Oggetto: Impianto di produzione di energia elettrica da fonte fotovoltaica costituito da due lotti "MEDICINA 1" e "MEDICINA 2", via Passo Pecore Cento snc, Località Fossatone, Comune di Medicina (BO).
PROCEDURA DI VERIFICA DI ASSOGGETTABILITA' A VALUTAZIONE DI IMPATTO AMBIENTALE AI SENSI DELL'ART. 10 DELLA L.R. N. 4/2008 E DELL'ART. 19 DEL D.LGS. N. 152/2006.
RIF. FASCICOLO N. 1311/74/2023.
RIF. NOTA PROT. N. 14/11/2023.1123909.U. DEL 14.11.2023.

- Che, in data 03.11.2023, la Scrivente ha trasmesso a Codesta Spett.le Regione, istanza di avvio del procedimento di verifica di assoggettabilità a Valutazione di Impatto Ambientale, ai sensi dell'art. 10 della L.R. n. 4/2018 e dell'art. 19 del D.lgs. n. 152/2006;
- Che, in data 14.11.2023, Codesta Spett.le Regione ha trasmesso alla Scrivente formale richiesta di integrazioni;

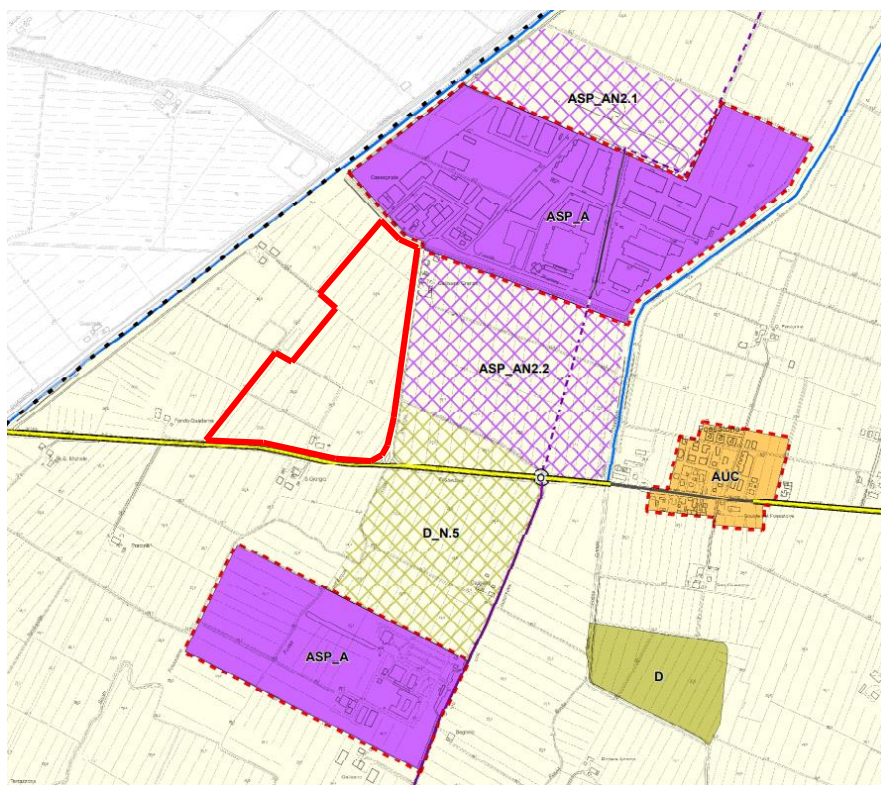
- In merito alle richieste di cui al **punto 3**, che:

Con particolare riferimento alla scelta localizzativa, l'area destinata ad ospitare l'opera è stata selezionata a seguito dell'analisi di più di 500 siti sottoposti a valutazione. Le motivazioni sottese derivano prevalentemente dalle caratteristiche che l'area stessa presenta, nonché dal basso impatto indotto dalle opere di connessione. Infatti, l'opera in progetto si inserisce ai margini della zona industriale del comune di Medicina, in località Fossatone, più precisamente al limite sud del polo produttivo consolidato, lambendo la viabilità di accesso al polo suddetto (Via Passo Pecore Cento), nonché l'arteria di connessione principale tra Medicina e Castenaso, SP 253 Via San Vitale Ovest.

Anche a livello di pianificazione territoriale, l'area è in aderenza o, per meglio dire, circoscritta da zona con previsioni di sviluppo urbanistico consolidati o di espansione di natura produttiva/servizi.

- ASP_A - Ambiti produttivi e terziari sovracomunali di sviluppo esistenti (art. 5.2.6)
- ASP_AN2.n - Ambiti produttivi sovracomunali di sviluppo di nuovo impianto (art. 5.3.5)
- D_N.n - Ambiti di potenziale sviluppo delle dotazioni e dei servizi (art. 6.3.1)

Pertanto, il contesto in cui l'intervento si inserisce è un ambito vocato alla trasformazione edilizia nonostante allo stesso venga assegnata una destinazione agricola: l'intervento proposto rappresenta un elemento di transizione tra gli insediamenti produttivi e il contesto agricolo circostante risultando del tutto coerente con le previsioni urbanistiche d'ambito attese per l'areale.
